CHANTEIX

Modification simplifiée n°1 du PLU

Projet de réponses de la collectivité aux
avis recueillis sur le projet notifié

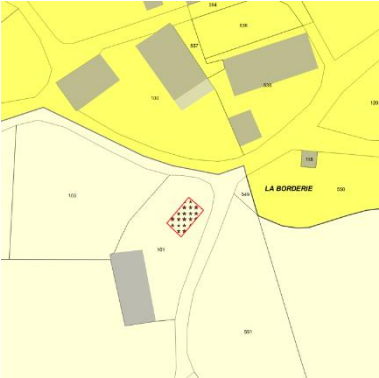
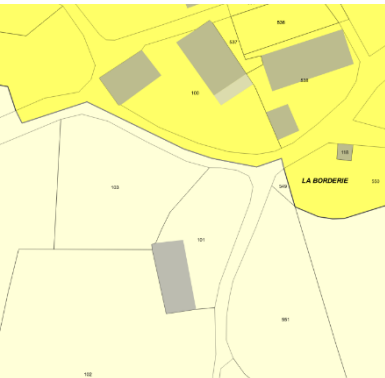
Remarques	Pièces concernées	Réponses de la commune
À « Chauzu », la parcelle AN 209 doit être ajoutée à la parcelle AN 203, aux pages 13 et 16, pour permettre la prise en compte totale du bâtiment.
